Krycí list ZBV

Název Stavby dle SoD: III/0067 Pavlov a Hostouň, III/00719 Buštěhrad, III/10141 Brandýsek	Číslo SO/PS / / pořadí Změny SO/PS: -1	Číslo ZBV: 2
Název stavebního objektu/provozního souboru (SO/PS): III/0067 Pavlov

Změnový list

Předmět Změny: Změny dle zaměření skutečného provedení

šoupata + hydrant = 18ks
 uliční vpust = 11ks
 kan. šachty = 15ks
 Celková plocha ACO 11+ = 1 702,19m²

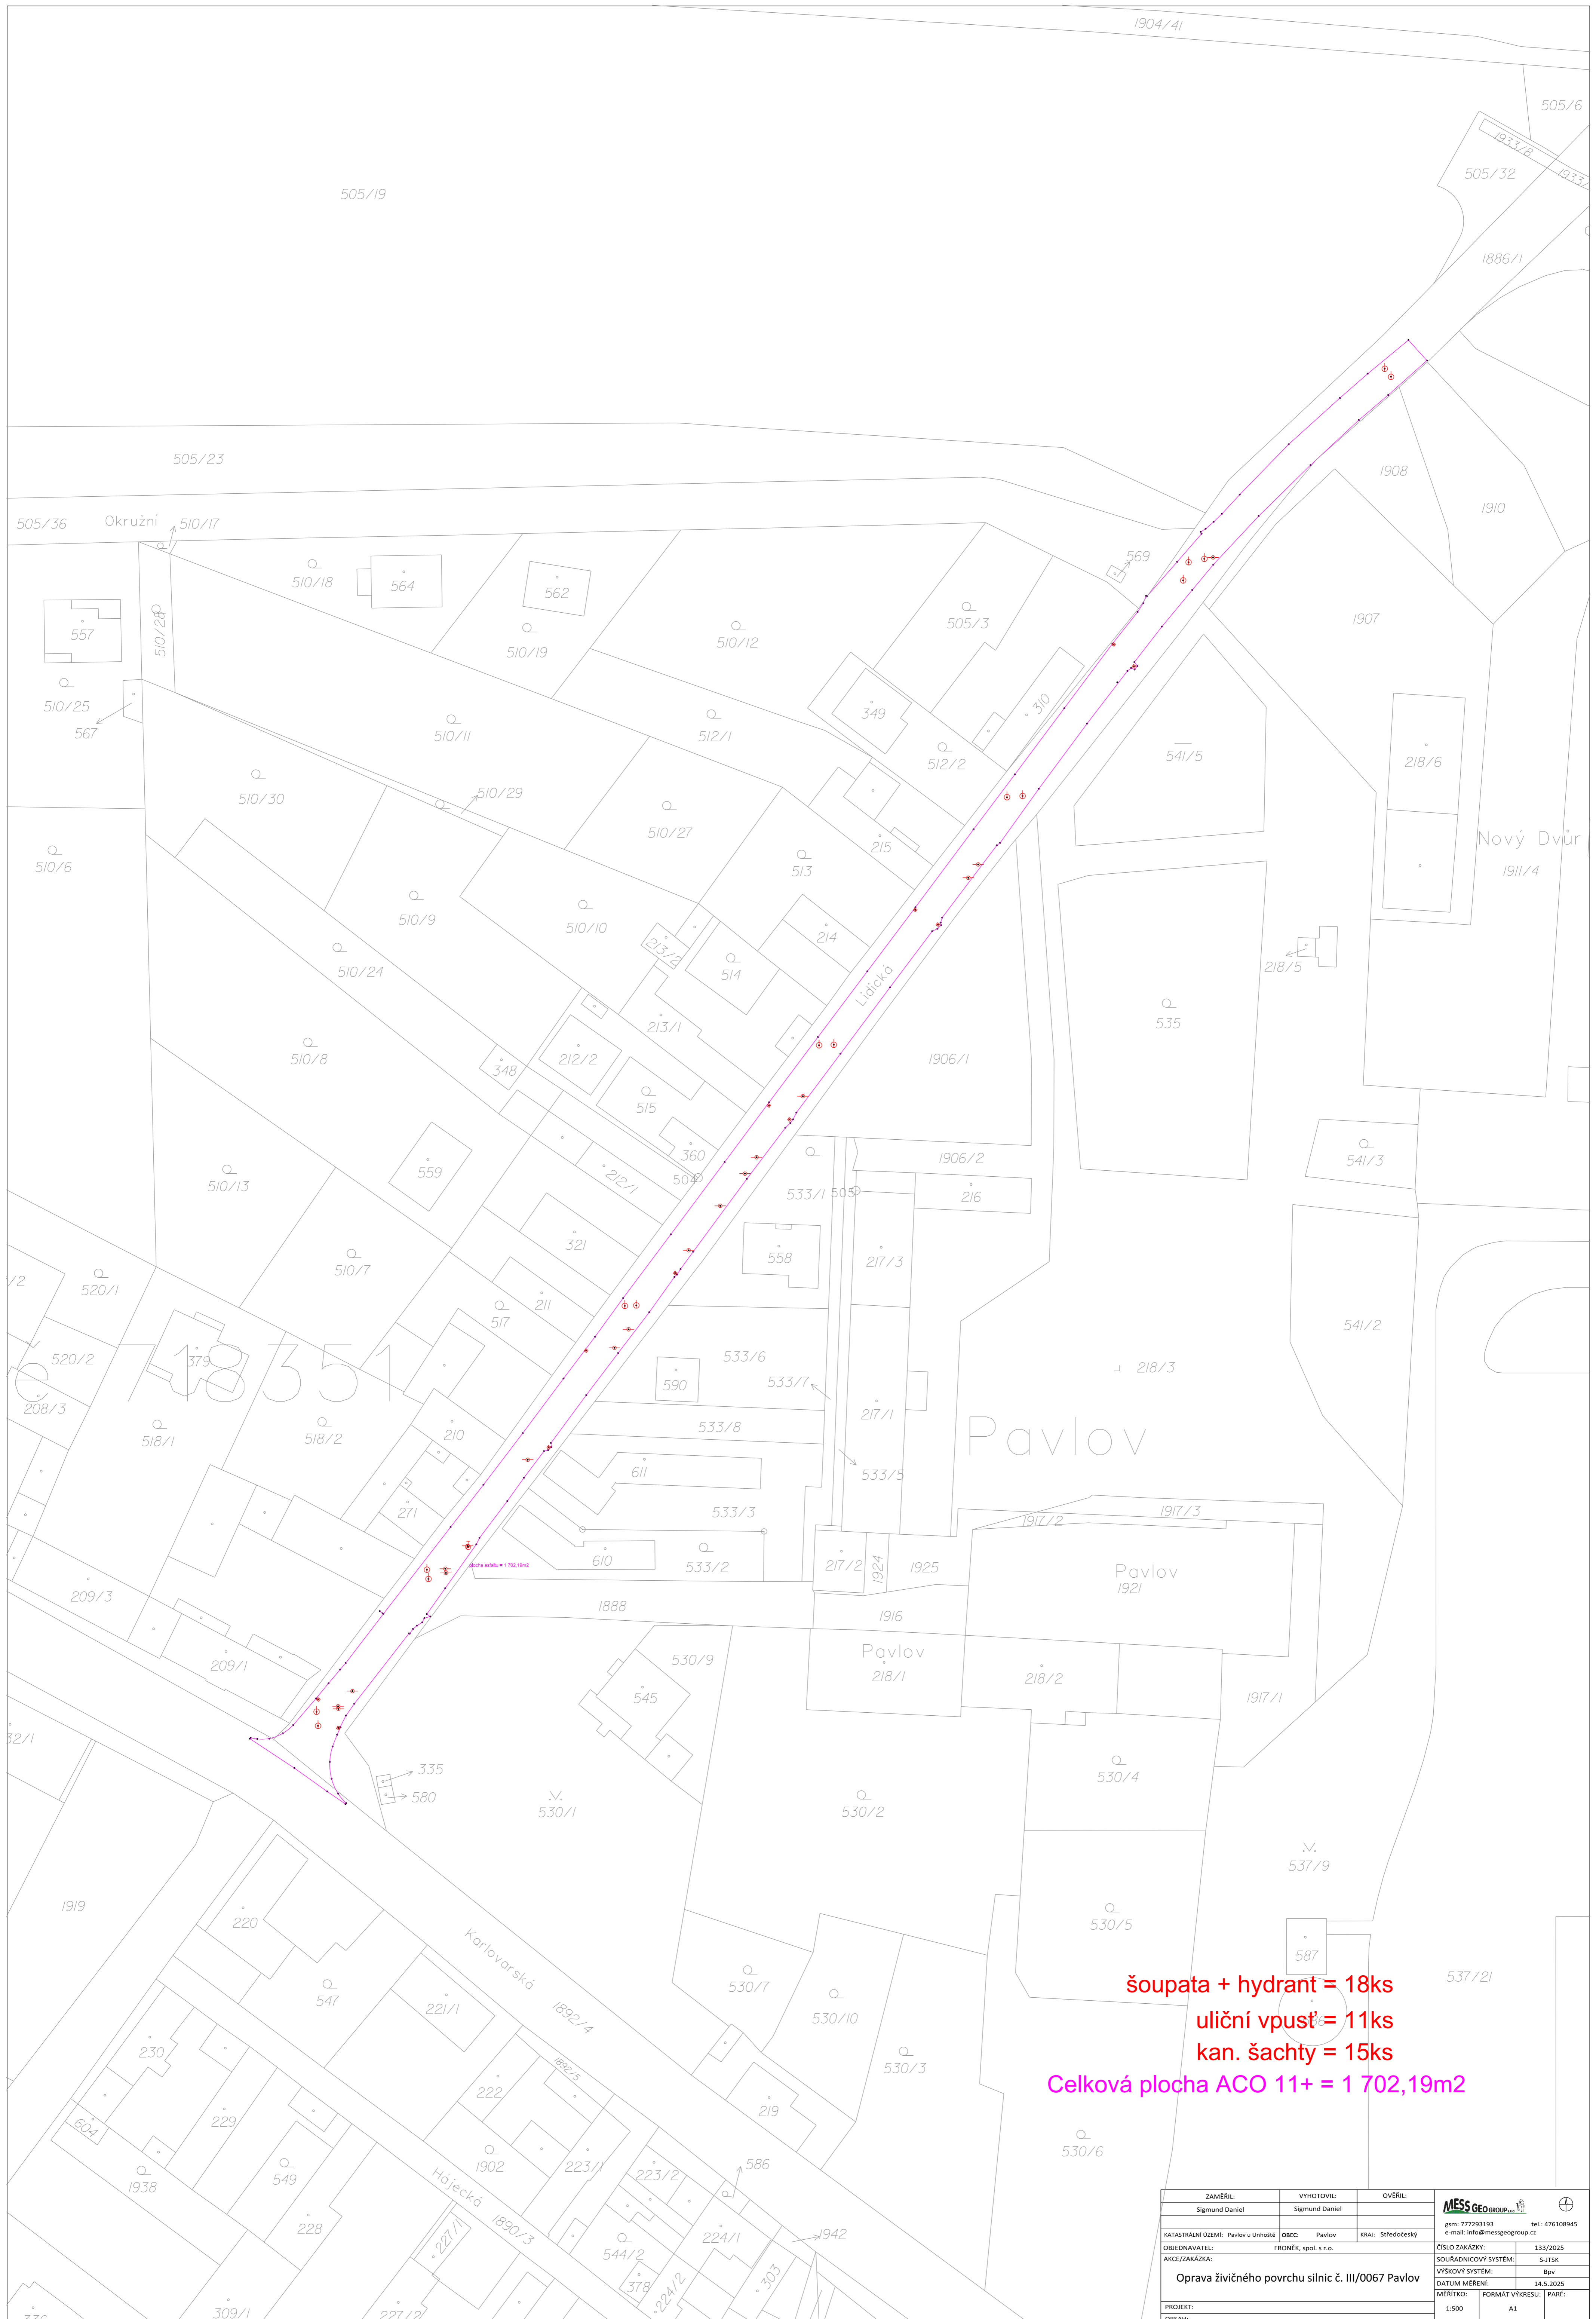
Po zaměření skutečného provedení stavby geodetem (viz doklad č. 11) došlo k upravení množství SoD dle skutečnosti.

Měsíc	Výpočet výměr s případnými náčrtý, fotodokumentací, odkazy atd. (vše přílohou LVV)	Provedeno v měsíci	Celkem provedeno
04/2025	fakturace 80 %		17,00
05/2025	dle zaměření 15 šachet + 11 vpustí = 26 ks ZBV 26 ks - 20 ks = 6 ks příloha 1 zaměření geodetem	5,00	17,00

Měsíc	Výpočet výměr s případnými náčrty, fotodokumentací, odkazy atd. (vše přílohou LVV)	Provedeno v měsíci	Celkem provedeno
04/2025	fakturace 80 %		10,00
05/2025	dle zaměření 18 ks ZBV 18 ks - 12 ks = 6 ks příloha 1 zaměření geodetem	2,00	12,00

Měsíc	Výpočet výměr s případnými náčrty, fotodokumentací, odkazy atd. (vše přílohou LVV)	Provedeno v měsíci	Celkem provedeno
04/2025	fakturace 80 %	77,00	77,00
05/2025	plocha opravy 1702,19m ² 1702 x 0,05 = 85,1 m³ příloha 1 zaměření geodetem	8,10	85,10

Měsíc	Výpočet výměr s případnými náčrtý, fotodokumentací, odkazy atd. (vše přílohou LVV)	Provedeno v měsíci	Celkem provedeno
04/2025	fakturace 80 %	1550,00	1550,00
05/2025	plocha opravy 1702,19m2 příloha 1 zaměření geodetem	152,00	1702,00
